Endring av reguleringsplan for Linnestad Næringsområde Nord

Utvalg	Møtedato	Type	Saksnummer
Utvalg for plan og bygg	04.06.2021	PS	120/21

Re Arkitekter AS søker på vegne av Holmaas AS om endring av reguleringsplan for Linnestad Næringsområde Nord – planID R20/0023, vedtatt 05.05.2009.

Utsnitt av gjeldende reguleringsplan.

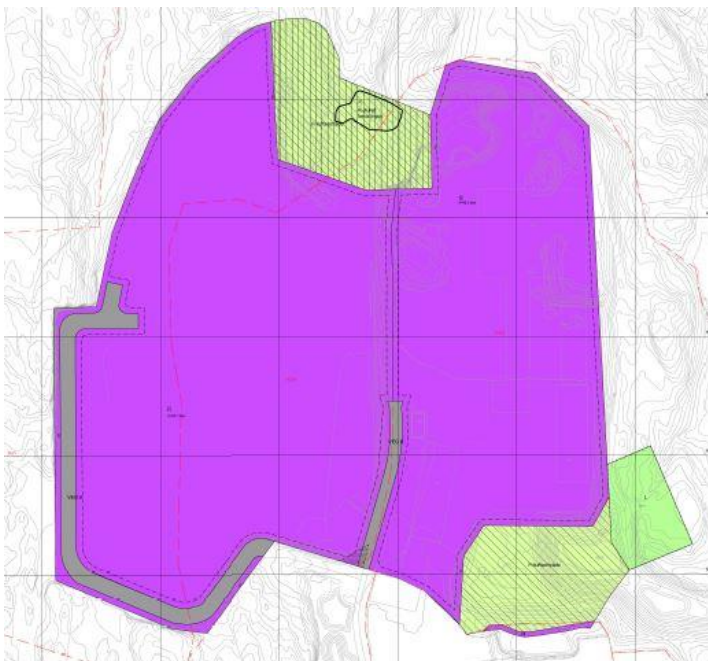
Reguleringsplan for Linnestad Næringsområde Nord, vedtatt 2009. Planområdet ligger til den nordlige enden av Linnestad Næringsområde ved Østre Dal. Høydebestemmelser for alle bygg er 10 meter gesimshøyde og maks total høyde 13 meter. Høydeøkning for industribygg I ligger til felt I2 i gjeldende reguleringsplan, mot øst. UPB har gitt midlertidig dispensasjon til dette bygget, som nå er oppført.

Utsnittet viser endret plankart med ny veiføring, sammenføyning av feltgrenser og nytt bestemmelsesområde i LNF, vist med grønt område i sørøst.

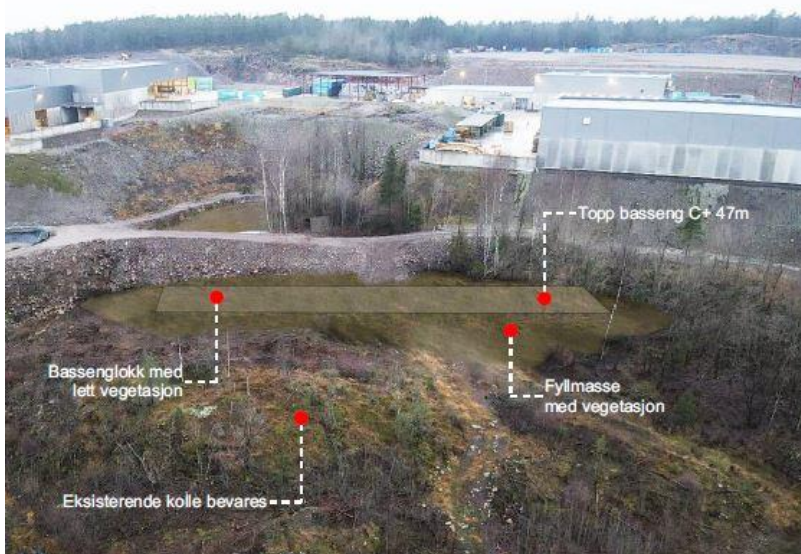
- Justering av feltgrense mellom felt I1 og I2, i samsvar med oppmålt tomtegrense mellom gbnr. 512/24 og 520/17.
- Feltnavn I3, I5 og I6 innlemmes i felt I1.
- Endring og justering av inntegnet veier i plankartet.
- Nytt bestemmelsesområde i LNFR, øst for gjeldende planavgrensning avsettes til lukket overvannsbasseng.
- Endring av gesims- og mønehøyde fra 10 og 13 meter til 16 meter for Bygg I.

Illustrasjon nytt bygg sett fra Bjuneveien.

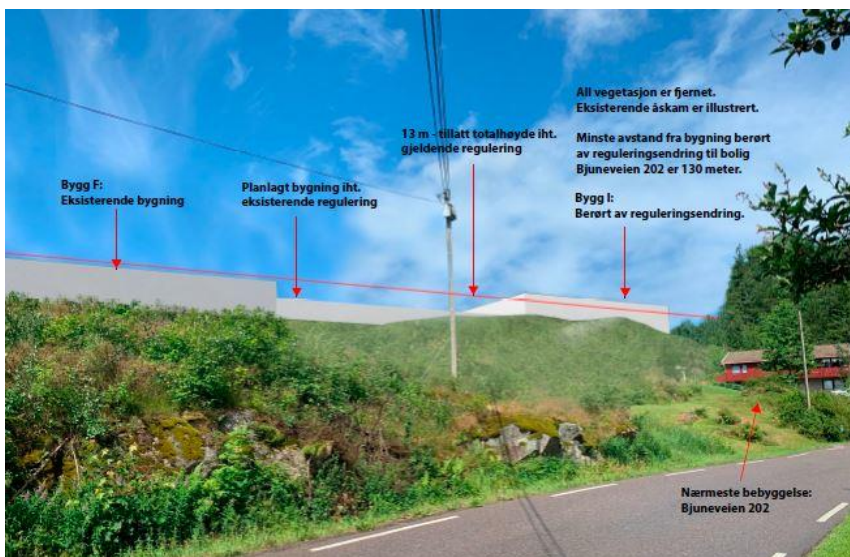
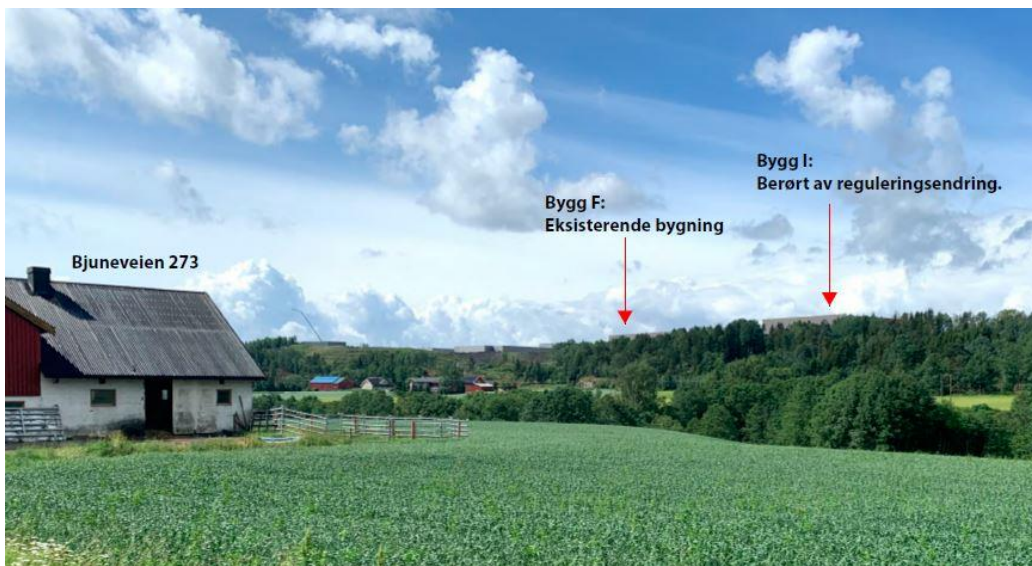
Byggehøyde: Vi mener det ikke skal tillates at mindre bygningselementer kan overstige maks bygningshøyde på 16 m.

Estetikk: Det bør stille krav til materialvalg og fargebruk som bidrar til at det nye giganttårnet i størst mulig grad tilpasses omgivelsene.

I forhold til byggehøyde så har Tønsberg kommune allerede politisk i dispensasjonssaken, vurdert at byggehøyde på 16 meter er akseptabelt for bygg I. Det er heller ingen innvendinger til dette fra Statsforvalteren.

I forhold til estetikk så vil det bli ivaretatt ved samme type materiale som er brukt på eksisterende bygningsmasse

Byggehøyde og estetikk er i realiteten vurdert gjennom dispensasjonsvedtaket. Industribygg i følger ellers samme form og farge som øvrige større næringsbygg ved Linnestad Næringsområde.
